OGGETTO: Procedura di Verifica di Assoggettabilità a VIA, ai sensi dell'art. 10 della L.R. 4/2018 e dell'art. 19 del D.lgs. 152/2006, del progetto denominato "ristrutturazione di ricoveri per allevamento suino a ciclo chiuso con incremento di capi", presentato da Centro Selezione Suini SRL Società Agricola localizzato nel comune di Bagnolo in Piano (RE) - [Fasc. 1311/11/2024] – Risposta ad integrazioni

La sottoscritta Per. Agr. Previdi Giulia, tecnico incaricato dalla Ditta in oggetto, in riferimento alla richiesta di integrazione pervenuta in data 08/02/2024, invia le seguenti integrazioni.

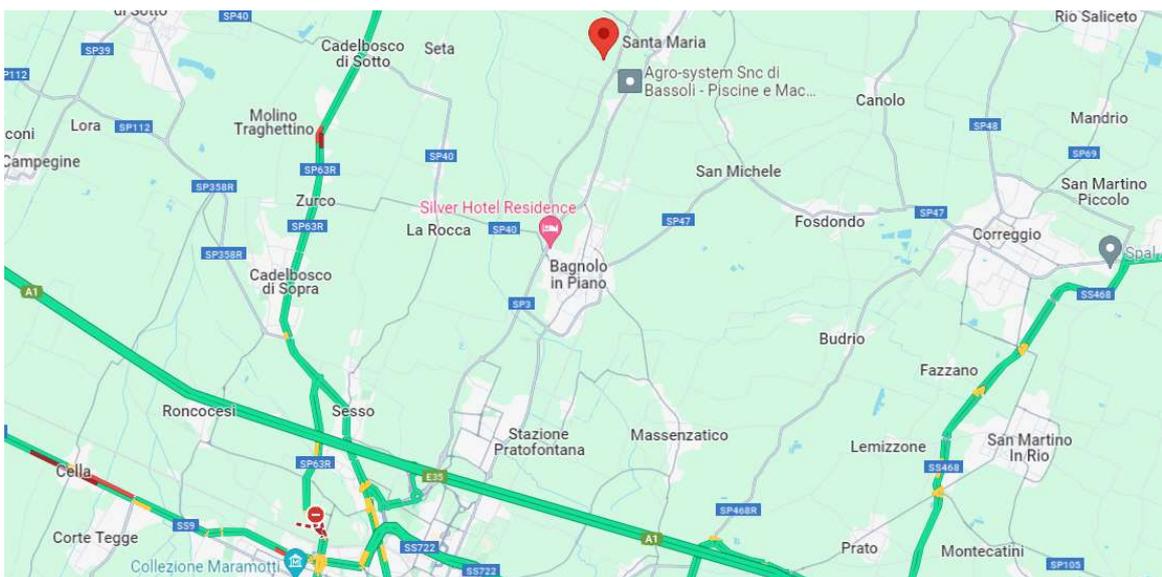
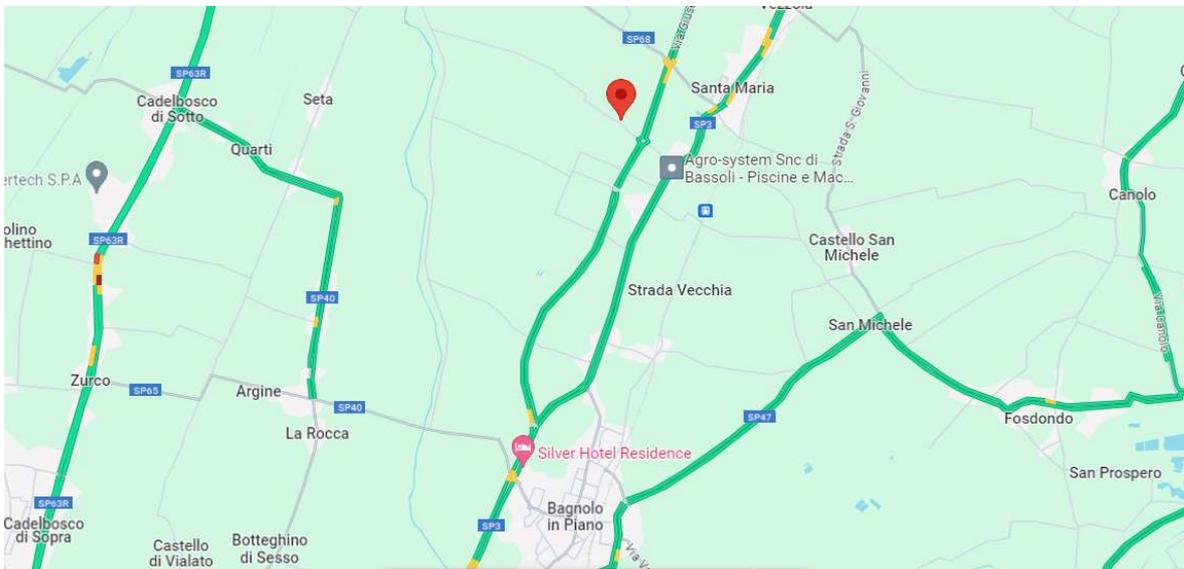
9. La viabilità attualmente e anche in futuro percorsa è riportata nelle due immagini seguenti (riportate in verde) in particolare all'uscita dell'autostrada A1, che si trova circa ad una decina di Km dall'allevamento, si percorre la Strada Provinciale SP3 fino all'inizio di via Salvi e dopo 320 metri si trova il passo aziendale. Si percorrono quindi maggiormente strade ad alta percorrenza.

Attualmente entrano ed escono dall'azienda circa n. 6.250 camion anno, a seguito del progetto questo dato potrebbe essere aumentato di circa una decina di mezzi all'anno, questo valore in relazione all'attuale movimentazione non incide sugli impatti veicolari.
